20140827 討論修改內容-回覆

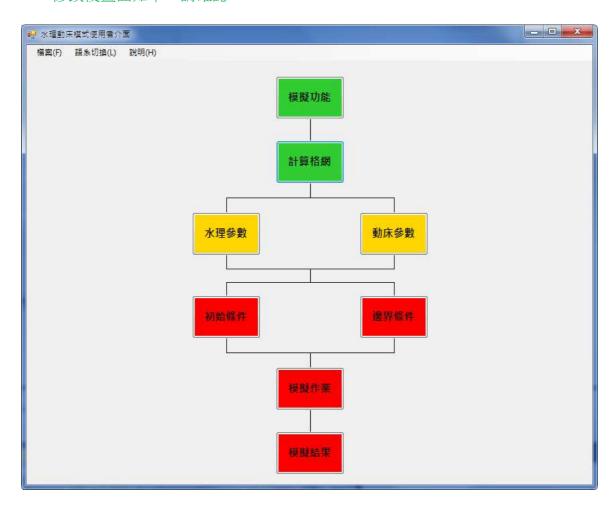
2. 問題回饋:增加聯絡人,楊錦釧博士 yang.jc4169@gmail.com

1-2 修改後如下圖,請確認

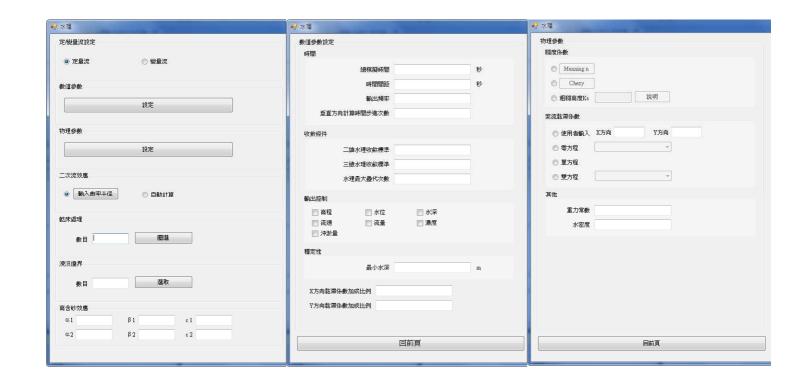
- 1. "國網"改成"MeshLab"。
- 2. "計算網格來源"的radio button 點了就會跳出視窗的方式,改回"底圖設定"中
- "選取圖檔"後面還有button 的方式。

- 5. "線上輸入"改成"線上輸入水平格網"。
- 6. "格網分層數目"改成"垂向格網分層數目"。
- 3-6 以上三項同3-2畫面,請確認。
- 7. "底圖設定"的"選取圖檔",圖檔格式、檔案大小有什麼限制,是否要有大小上

3-2 以上修改後畫面如下,請確認。

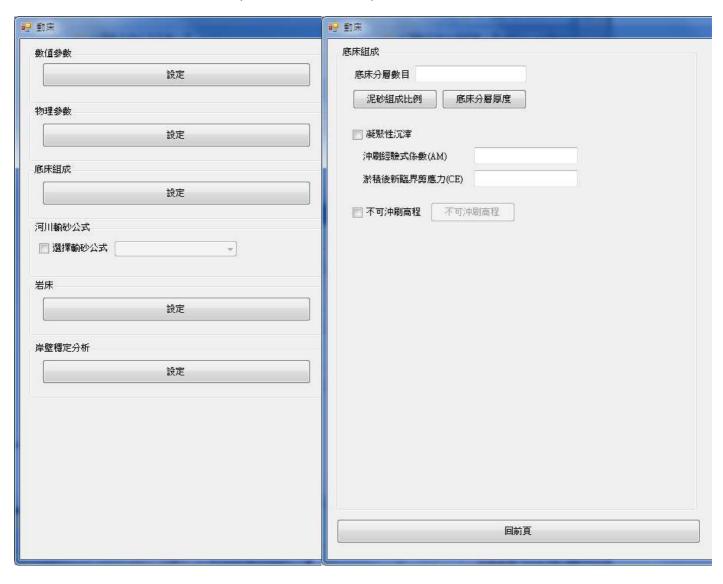
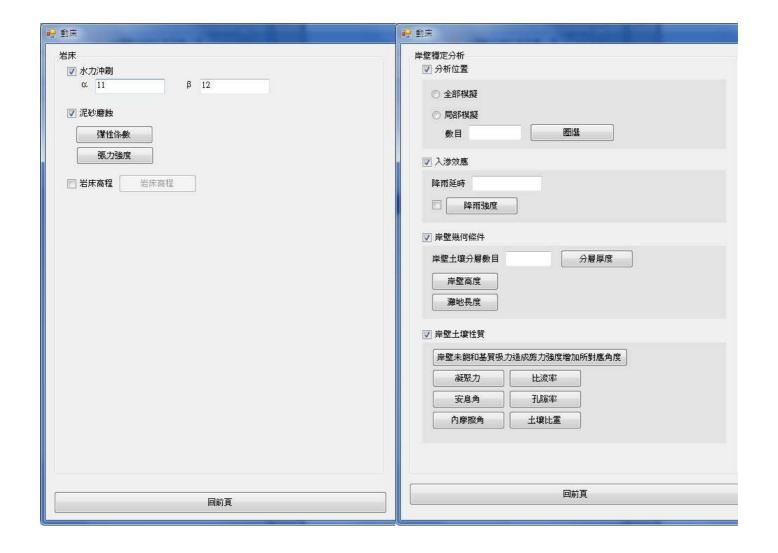
- 1. "底床組成"內"沖積層"及"底床值組成"這兩層刪掉,直接進入"底床分層數目"。
- 2. "底床組成"內"不可沖刷高程"改用check box 與"凝聚性沉滓"同階,給使用者輸入均一值或逐點給。
- 3. "岩床"-"岩床"-"岩床沖刷機制"刪除,直接進到"水力沖刷"。
- 4. "岩床"內"水力沖刷"改為供使用者輸入α及β兩個常數,"岩床臨界剪應力"刪除。
- 5. "岩床"內"岩床高程"改用check box 與"泥砂磨蝕"同階,給使用者輸入均一值或逐點給。
- 6. "岸壁穩定分析"內"分析位置"-"局部模擬"-"局部模擬格網"設定跟"水理參數"內的"乾床處理"一樣。
- 7. "高含砂水流"拿掉。

5-7 以上修改如下圖,請確認。(附件另有詳細大圖)

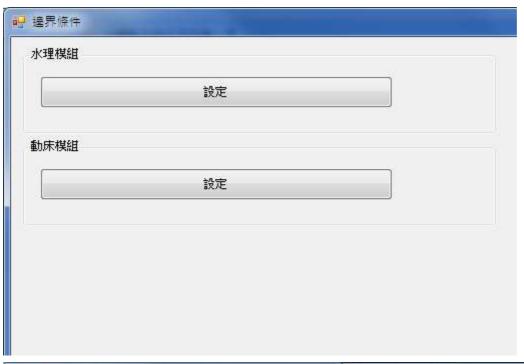
- 1. "U-流速"改為"水平流速-U", V 亦同。
- 2. "初始水位"改成"水位"。
- 3. "3D 假設剖面"改成"垂向流速剖面"。
- 4. "初始濃度"改成"濃度"。
- 6-4 以上修改如下圖,請確認。(附件另有詳細大圖)

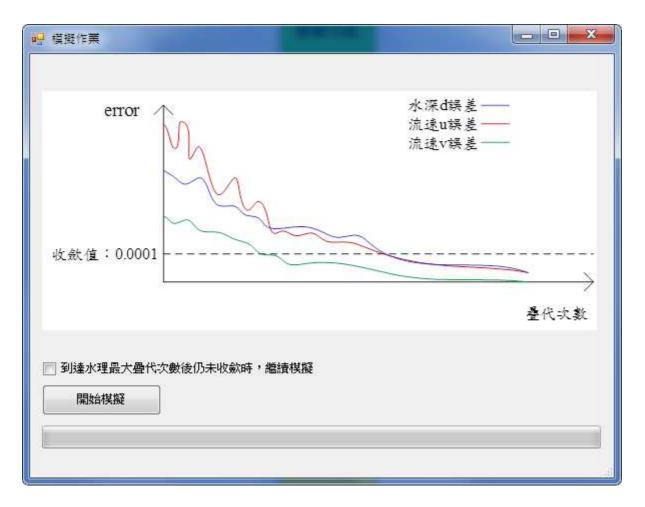
- 1. 新增一個按鈕或視窗詢問,當到達"水理最大疊代次數"後仍未收歛時,問使用者是否繼續模擬。
- 2. 進度條加一個百分比。
- 8-2-a 改為進入後可以勾選選項,按下開始模擬按鈕後才開始模擬,畫面如下請確認。

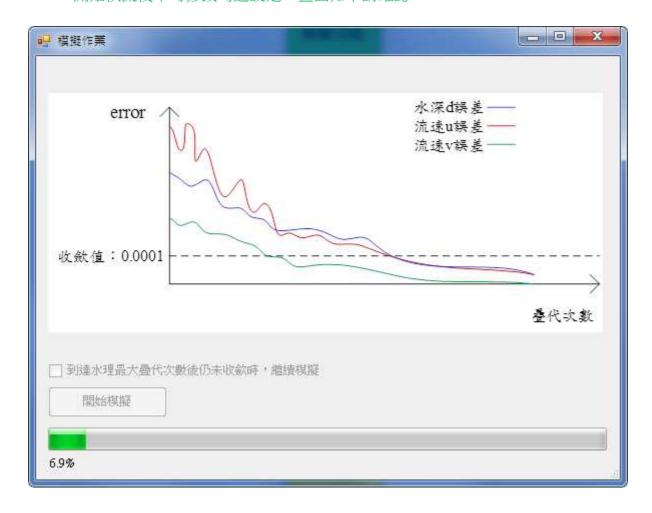
8-2-b 開始模擬後不可修改勾選設定,畫面如下請確認。
